Textová část

- a) Anotace
- b) Podrobný popis návrhu
- c) Popis dokladující principy udržitelnosti areálu
- d) Odborný odhad investičních nákladů
- e) Odpovědi na otázky poroty
- f) Přílohy - tabulka, referenční fotografie a skica

## e Odpovědi na otázky poroty

Skica představuje možné řešení obav pozůstalých z umístění jmen v kruhu kolem tábora. Jména budou umístěna pouze v šířce kačírkového pásu, tedy nepochozí plochy.

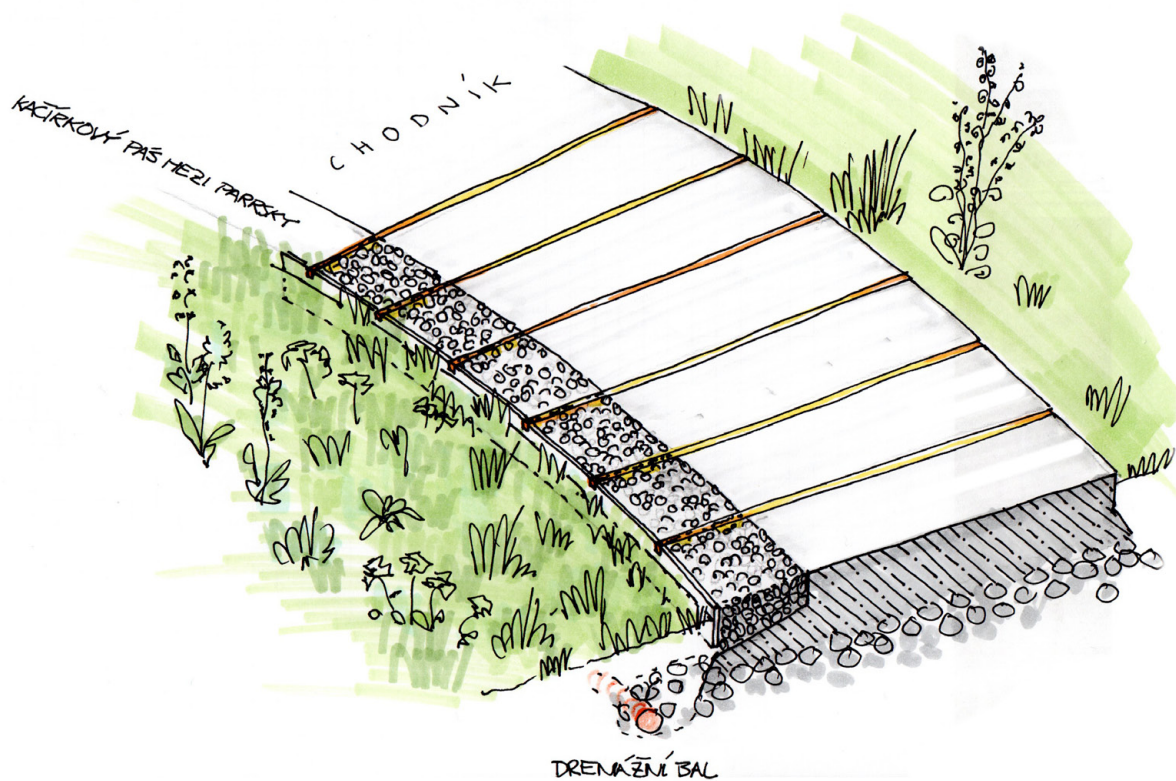
Porota doporučuje zvážit umístění jmen obětí v chodníku kolem kruhového prostoru, s ohledem na to, že pozůstalí toto považují za velmi nevhodné.

V zóně, kde jsou napsána jména vězňů, navrhujeme tedy jako druhou variantu vytvořit nesnadno pochozí povrch z valounků, viz skica níže v části f. Zbytek chodníku zůstává pochozí z česaného betonu. Valounky přidržuje průběžný plochý ocelový profil, jen lokálně kotvený. Srážková voda volně odtéká do drenážního balu. Toto řešení návštěvníkům jasně naznačí, že na pásy se jmény nemají vstupovat.
